RESPUESTAS A CONSULTAS
CONVOCATORIA PÚBLICA NACIONAL N° 04/2026
PROVISIÓN E INSTALACIÓN DE EQUIPOS, ACCESORIOS Y LICENCIAS
PARA SISTEMAS DE CONTROL DE ACCESO

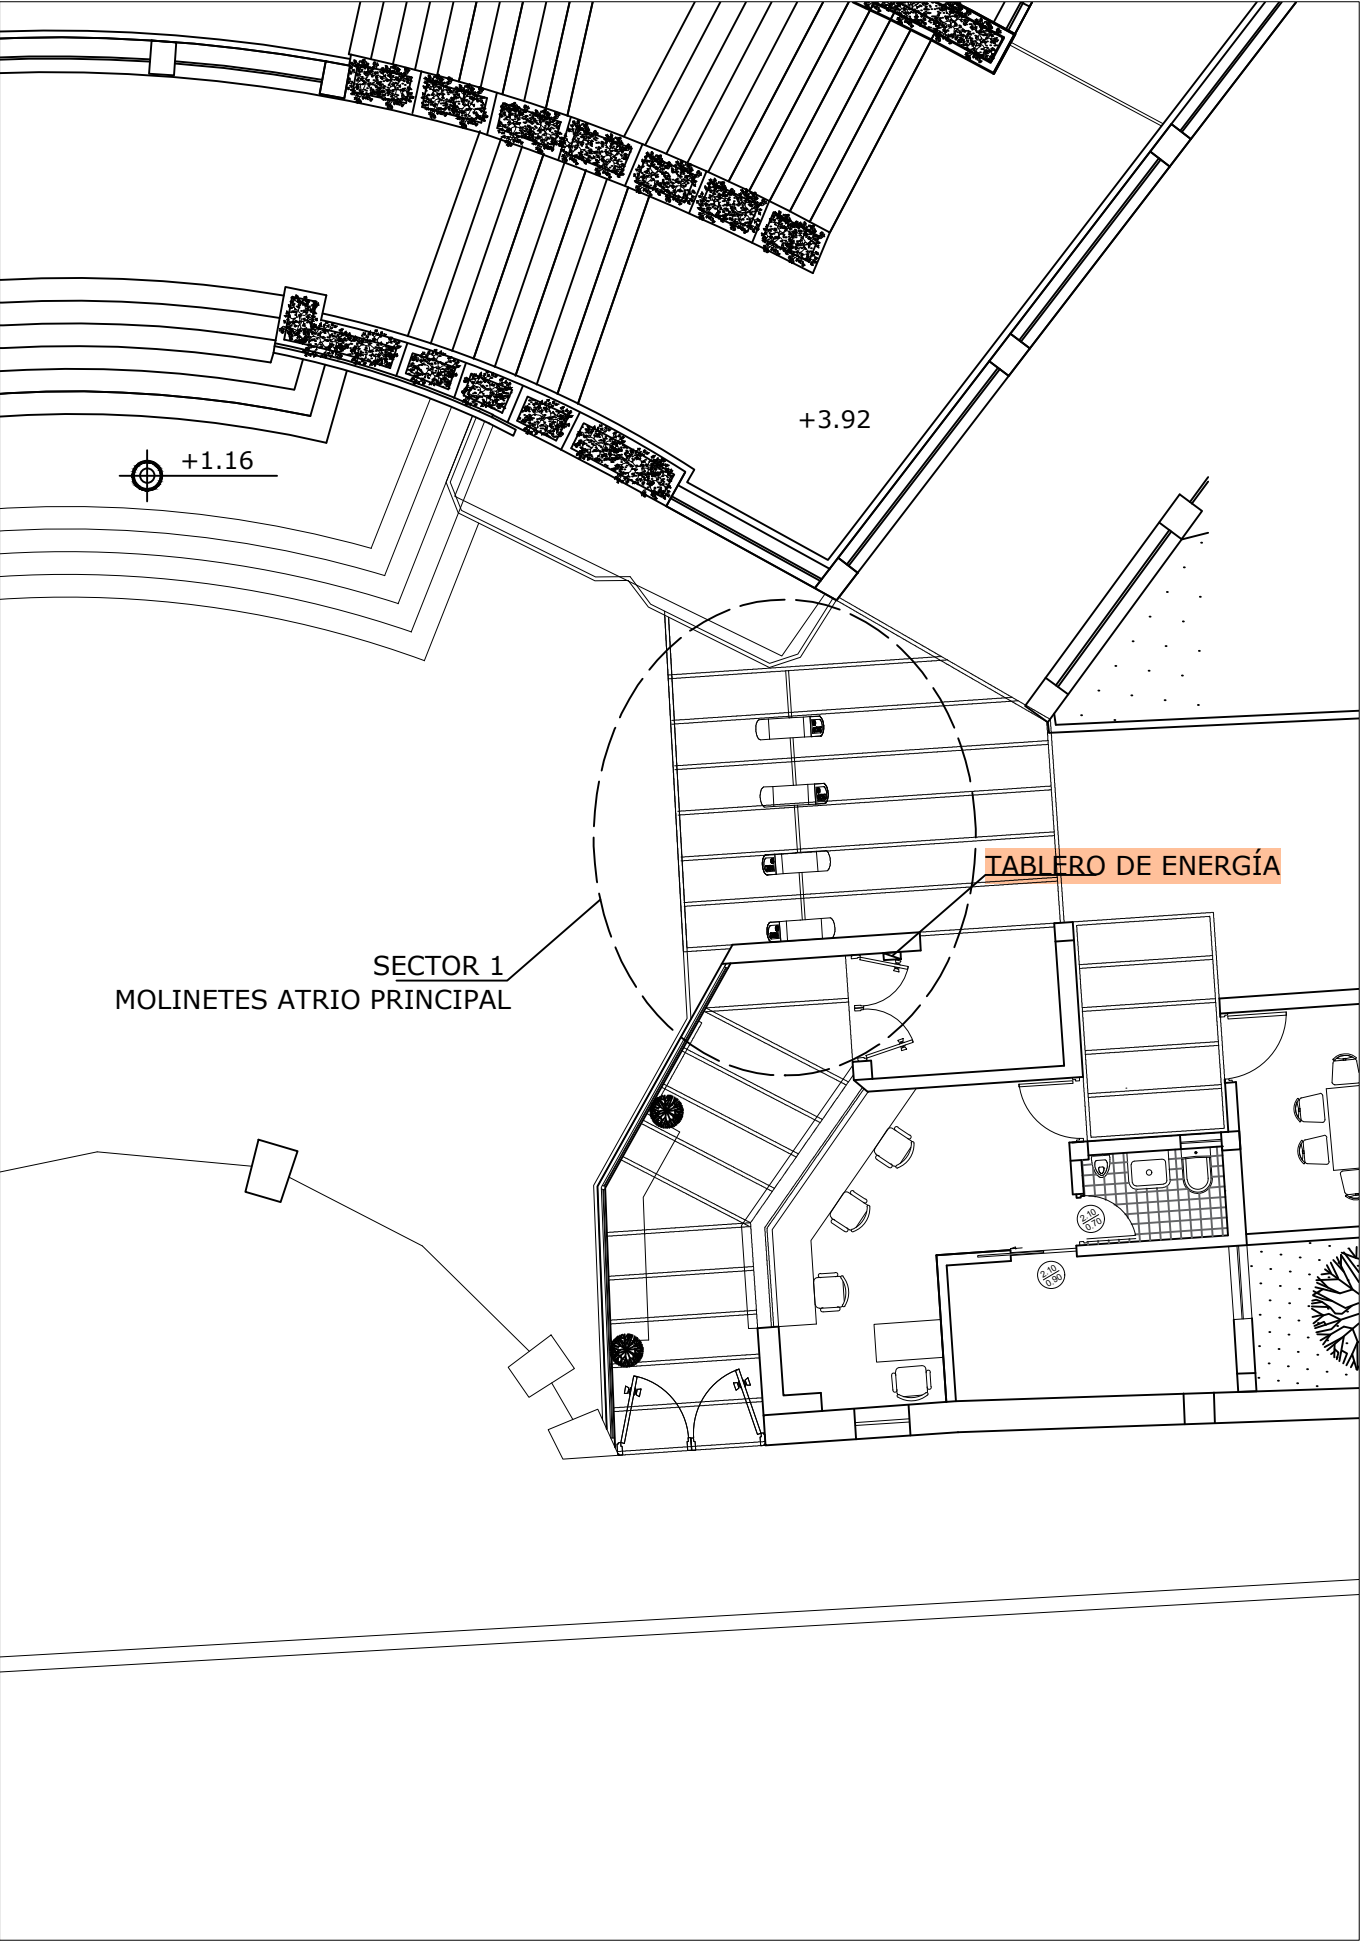
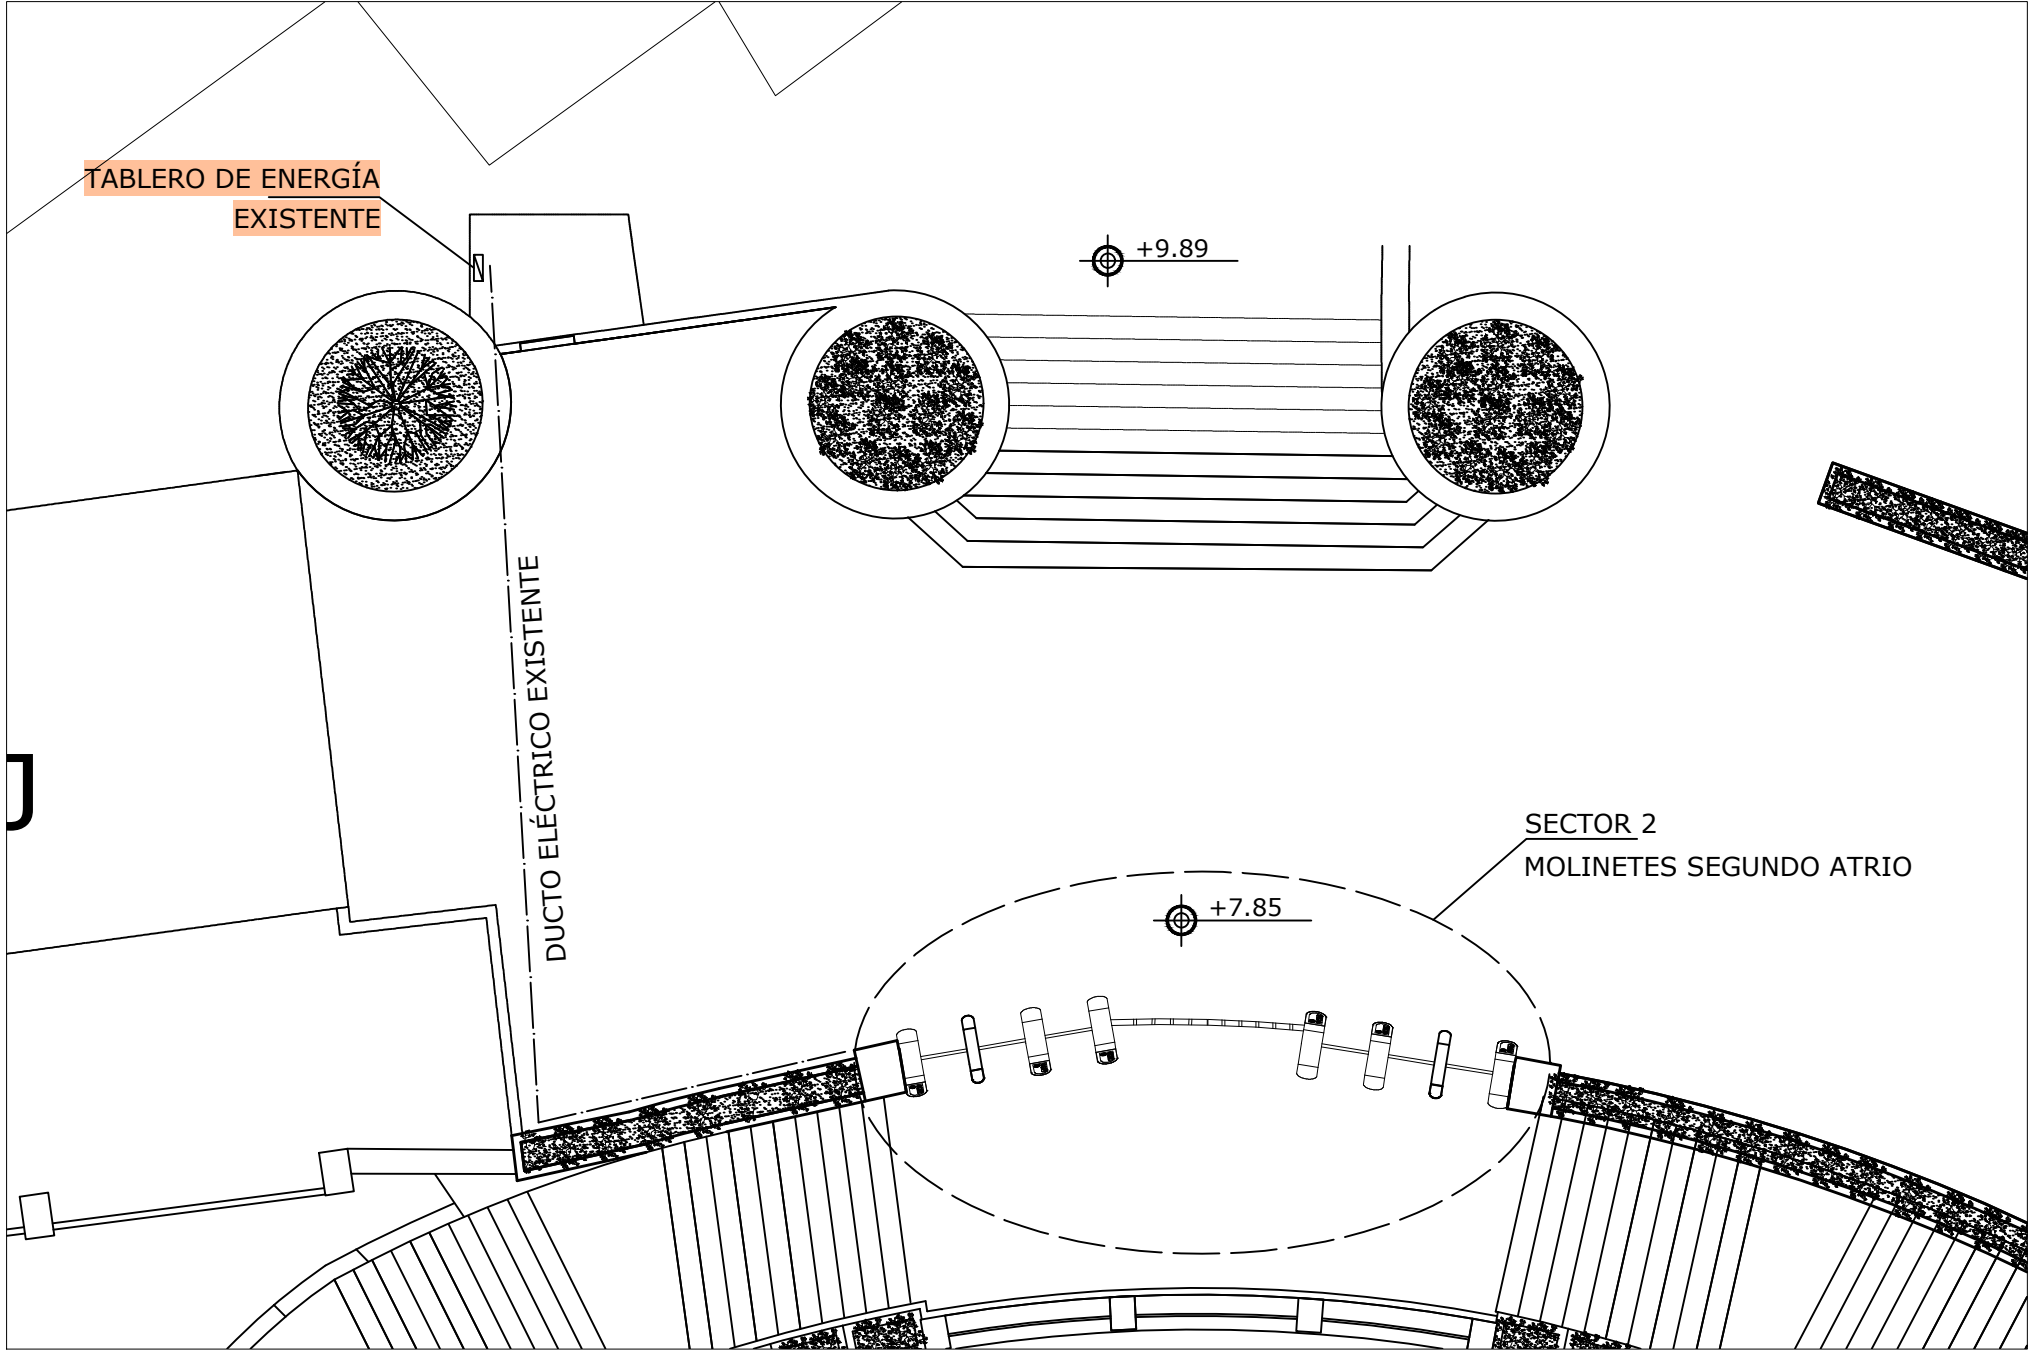
Durante la visita técnica se indicó que se proporcionarán planos de ubicación de los puestos biométricos para el desarrollo de la propuesta técnica.

¿Podrían facilitar los planos en formato .dwg?

Es importante que la línea de energía desde el tablero principal sea independiente, ¿Tienen espacio en el tablero principal para la adición de térmicos? ¿Cuál es la ubicación del tablero de energía?

¿Qué trabajos de infraestructura eléctrica, red, canalizaciones y obras civiles serán ejecutados y/o provistos directamente por la Universidad y cuáles deberán ser considerados dentro de la propuesta del oferente?

Asimismo, agradeceremos precisar si la Universidad realizará dichas adecuaciones previamente a la instalación de los equipos, conforme a los requerimientos y especificaciones técnicas proporcionados por el proveedor adjudicado.

Se adjunta el plano en .pdf al final de este documento y pueden descargar el documento .dwg desde el enlace en la publicación web.

Sí se tiene espacio en el tablero principal para la adición de térmicos. Las ubicaciones para cada sector se encuentran señaladas en el plano (ver RESPUESTA 1).

En cuanto a la canalización de red, la Universidad instalará los ductos hasta el ingreso a los molinetes en el sector 1 (Atrio Principal), al lado de caseta policial.

En cuanto al sector 2 (Segundo Atrio), es necesario realizar una canalización paralela por el techo de las estructuras en esa plataforma. Esta instalación estará a cargo del proveedor adjudicado.
